アウターシェル 形状変更のお知らせ

1. 対象製品
   T シリーズ(TT/0T/1T)

図 1. 変更前後の外観

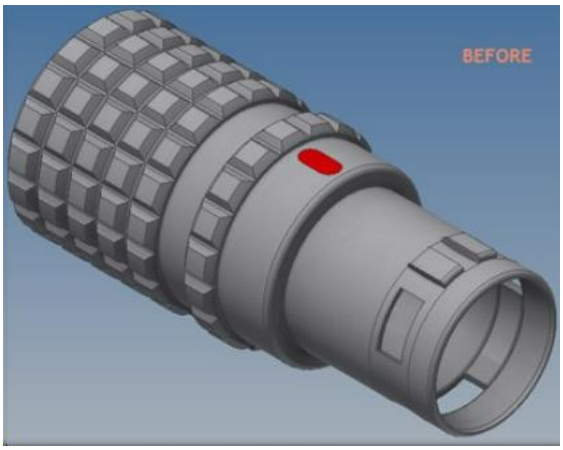
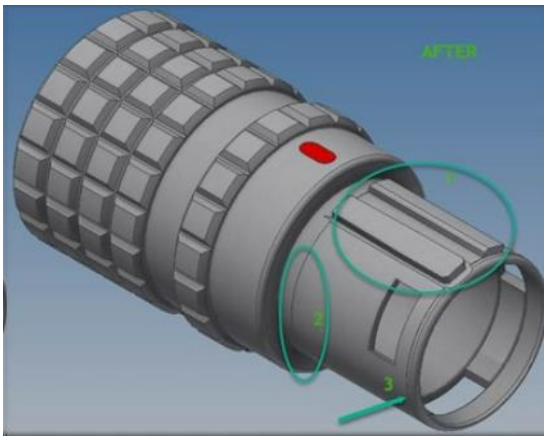
2. 変更内容
   2-1. 変更理由
   誤挿入のリスクを排除
   製品の強度アップ
   組立性の向上

2-2. 変更点
   図 1 の通り、嵌合部のキーの延長及びブラストの見直し。
   また嵌合部根本に厚みを持たせた。
